Le projet d'installation d'une microcentrale hydroélectrique sur le torrent de Pussy
Communes de Pussy (Savoie)

RAPPORT avec ANNEXES + CONCLUSIONS séparées

Fait à Chambéry, le 29 mars 2025

Le Commissaire Enquêteur

Zones humides

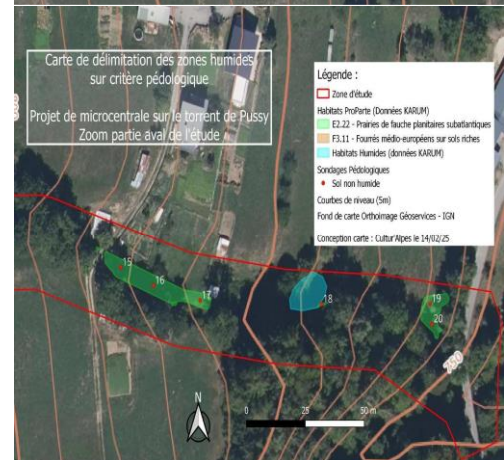
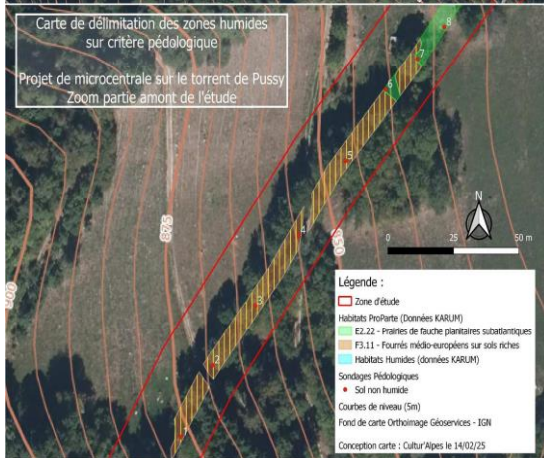
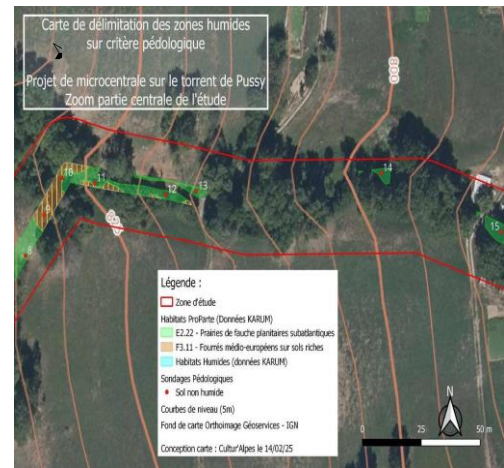
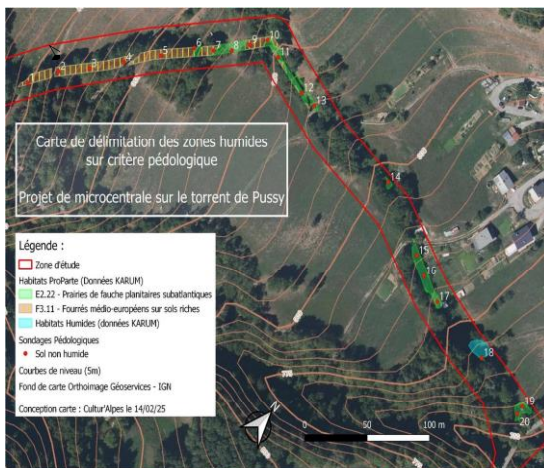
- *Q 2 : Pouvez-vous préciser vos recherches et vos actions ERC ?*

Afin de lever les doutes persistant sur le caractère humide ou non des habitats « pro parte » et pour être conforme à la réglementation en vigueur, des sondages pédologiques complémentaires ont été réalisés sur ces habitats, caractérisés comme non humides dans l'étude d'impact (car absence ou minorité d'espèces végétales caractéristiques de zones humides). L'étude pédologique, réalisée par le bureau d'étude Cultur'Alpes le 12/02/2025, conclut de la manière suivante :

« Lors de la prospection floristique des espèces végétales caractéristiques des zones humides, de nombreux habitats non déterminants (pro parte) ont été identifiés. Les conditions topologiques n'étaient pas favorables à des conditions de milieux humides. Pour garantir le diagnostic sur les zones concernées, des sondages pédologiques ont été réalisés afin d'observer les éventuelles traces d'hydromorphies, indicatrices d'engorgements temporaires ou définitifs d'eau dans le sol. Ces observations sont mises en regard de la réglementation de délimitation des zones humides. L'observation des sols (critères pédologiques) a permis

Pour rappel, au cours de la phase d'exploitation, une attention particulière sera portée sur les anciens sites de présence, afin de contrôler l'absence de rejets, et les arracher le cas échéant.

Chiroptères

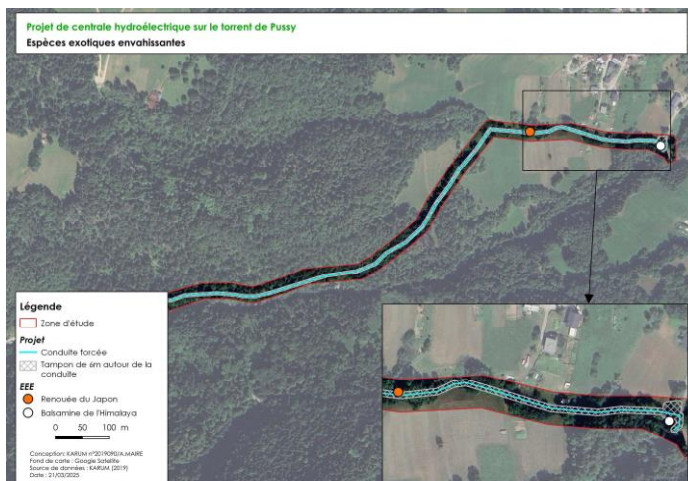
- Le débit réservé ainsi que l'impact du prélèvement « agricole » sur le débit réservé
- Recherche des zones humides
- La protection des chiroptères
- Le traitement des espèces invasives
- La durée d'autorisation proposée par la MRAe et la durée des mesures de suivi
- L'impact environnemental de la phase travaux
- Bruit proche de l'usine hydroélectrique
- Scénario de rupture du Tronçon Court-Circuité
-

Pour rappel, le projet sera implanté dans l'emprise d'un chemin rural existant et ne nécessitera pas de défrichage. Seule une dizaine d'arbres en secteur forestier seront coupés. La largeur de ces emprises de défrichage sera donc très faible (trois mètres). Aussi, la canopée de la forêt ne sera quasiment pas discontinuée, et il n'y aura pas de réel effet de lisière que ce soit pour les chiroptères, les oiseaux ou la Buxbaumie verte.

Les conditions de vent, de température et d'ensoleillement ne seront donc pas différentes de la situation actuelle. Les habitats et les arbres gîte en présence seront donc toujours favorables aux espèces après les travaux de coupe des arbres.

localisation de la plateforme (Photo Pilot)

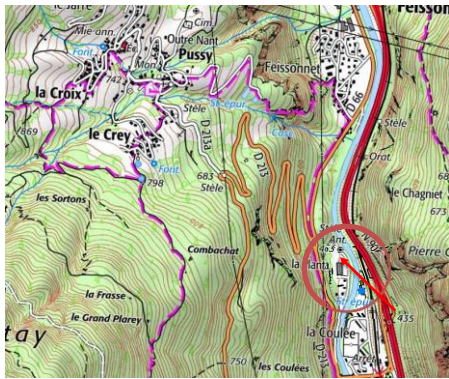
- *Q 5 : Le chemin de Croix est étroit au niveau de la future usine : pendant la construction de l'usine avez-vous prévu de toujours permettre le passage des véhicules ?*

La plateforme de recyclage de l'entreprise ETRAL est implantée à l'aval immédiat de la D213, au lieu dit « la Planta ».
